Expediente:	053760442310		
Radicado:	RE-01062-2025		
Sede:	REGIONAL VALLES		
Dependencia:	DIRECCIÓN REGIONAL VALLES		
Tipo Documental:	RESOLUCIONES		
Fecha:	21/03/2025	Hora:	08:12:46
Folios:	11

RESOLUCIÓN

POR MEDIO DEL CUAL SE OTORGA UN PERMISO DE VERTIMIENTOS Y SE ADOPTAN OTRAS DISPOSICIONES

CARACTERÍSTICAS DEL SISTEMAS DE TRATAMIENTO PROPUESTO POR EL INTERESADO:

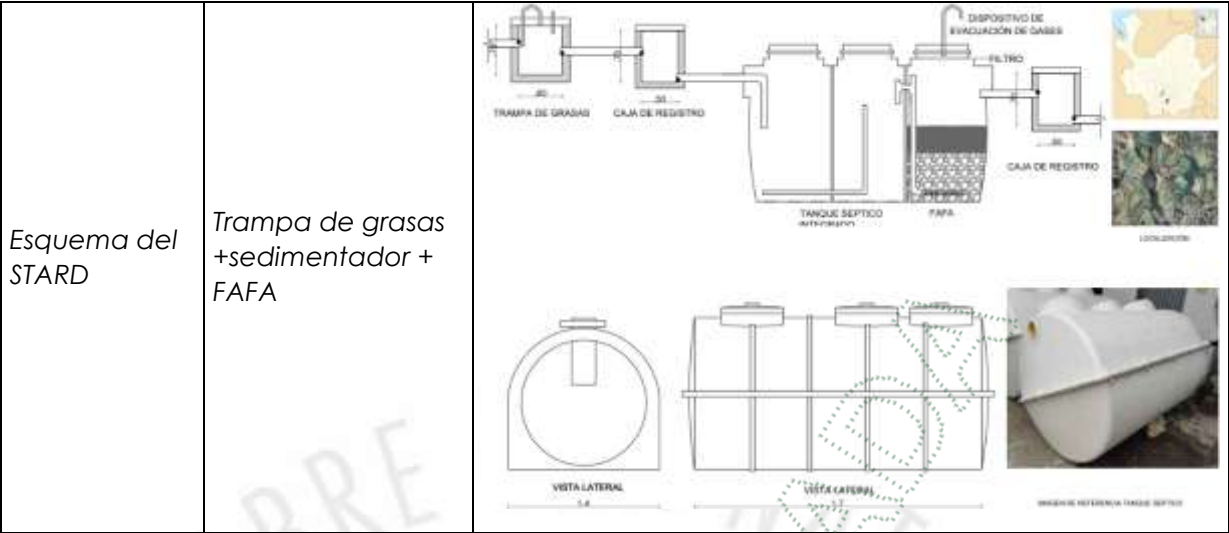
La cantidad de personas que utilizarán el sistema son 13, con un módulo de consumo de 70 L/hab-día por lo que **el caudal de diseño es de 0.011 L/s**, solo se tendrá una unidad sanitaria con lavamanos. Para el manejo de los vertimientos se proyecta construir un sistema de tratamiento compuesto por: trampa grasa, un tanque sedimentador, un tanque clarificador y un tratamiento final compuesto por un tanque con filtro anaerobio de flujo ascendente (FAFA) logrando mediante este sistema una eficiencia mínima de remoción del 90% de la materia orgánica (DBO5) y de los sólidos suspendidos totales (SST).

- Los **SISTEMAS DE TRATAMIENTO DE AGUAS RESIDUALES DOMESTICAS** (STARD) **CUMPLE** con los **PARÁMETROS TÉCNICOS** que exige la norma para un adecuado procesamiento de los residuos líquidos antes de su disposición final a fuente hídrica (Rio Pantanillo) en cumplimiento de la resolución 0631 de 2015, y por lo tanto **es factible acogerlo**, ya que se implementó recientemente y solo podrá ser aprobado una vez se demuestre por medio de la primera caracterización que cumple con la norma.

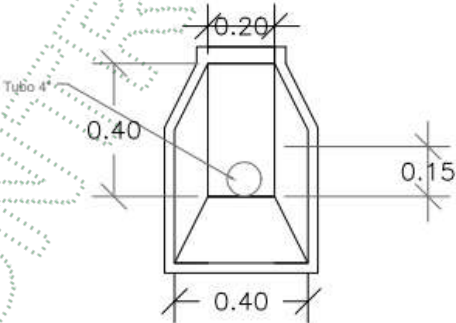
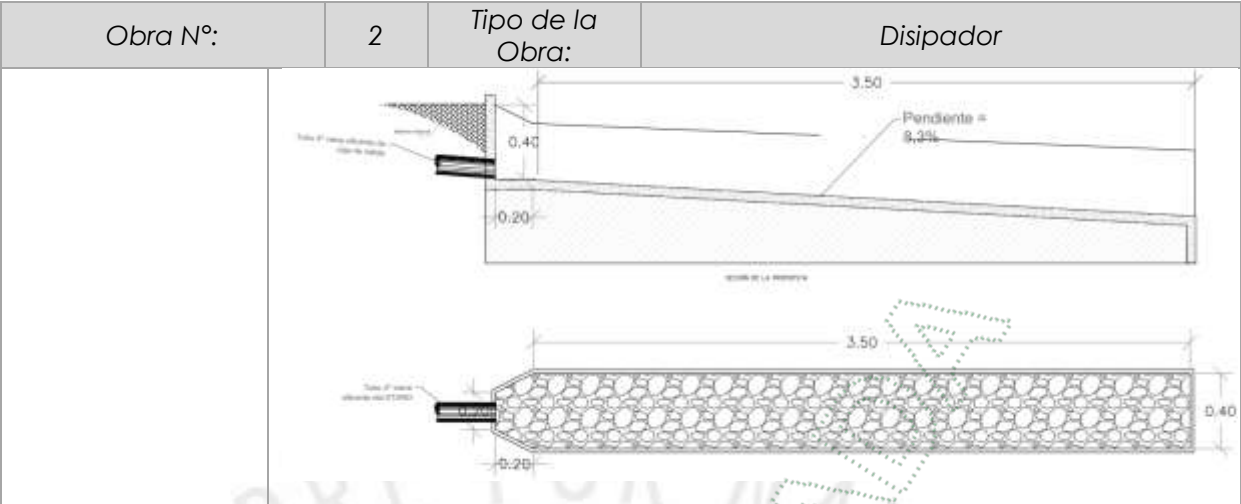
Estudios técnicos y diseños de la estructura de descarga de los vertimientos: Se informa que el vertimiento doméstico generado en el proyecto, será entregado sobre al Río Pantanillo mediante un sistema conformado por una Tubería de 3" que conducirá las aguas desde la caja de registro hasta la estructura de descarga, dicha estructura estará conformada por un cabezal de salida construida en concreto reforzado con varilla que garantiza la entrega de las aguas sobre el río Pantanillo sin generar erosión en los taludes de la fuente y tubería de descarga de 4".

NOTA: los diseños y memorias de calculo se realizaron tomando como caudal de descarga un valor de 0.011 L/s, y el caudal de diseño de la obra de descarga y

disipación es de 0.112 m³/seg, con lo cual se garantiza la adecuada descarga del caudal de diseño.

- Los **ESTUDIOS TÉCNICOS Y DISEÑOS DE LA ESTRUCTURA DE DESCARGA DE LOS VERTIMIENTOS CUMPLE** con los **PARÁMETROS TÉCNICOS** en cumplimiento del ARTÍCULO 2.2.3.3.5.8 del decreto 1076 del 2015, para garantizar una adecuada disposición final del efluente a fuente hídrica (Rio Pantanillo) sin generar impactos significativos en los medios biótico, abiótico y socioeconómico en el cauce del tramo de la corriente hídrica, y por lo tanto **es factible autorizar la ocupación de cauce**.

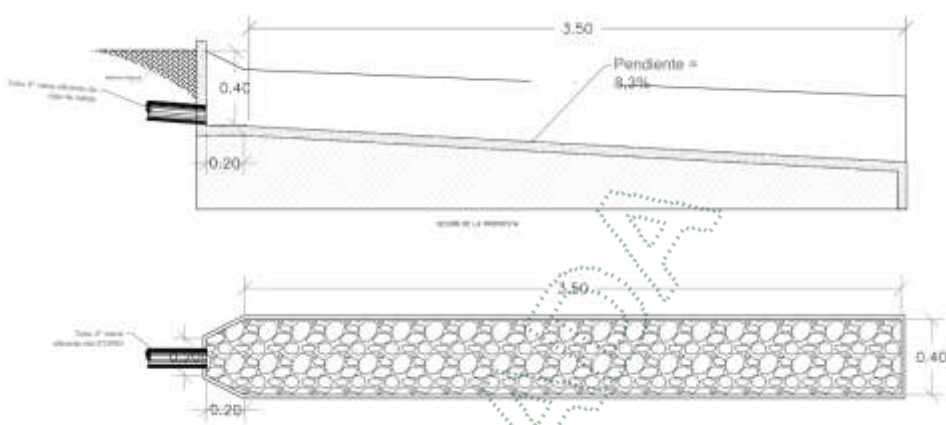
ARTÍCULO TERCERO: AUTORIZAR LA OCUPACIÓN DE CAUCE para la **OBRAS DE DESCARGA Y DISIPACIÓN** a implementar para el vertimiento del **STARD**, tal y como se describe a continuación:

PARÁGRAFO 1° Esta autorización se otorga considerando que la obra referida se ajustará totalmente a la propuesta de diseño teórica (planos y memorias de cálculo) presentada en los estudios que reposan en el expediente.
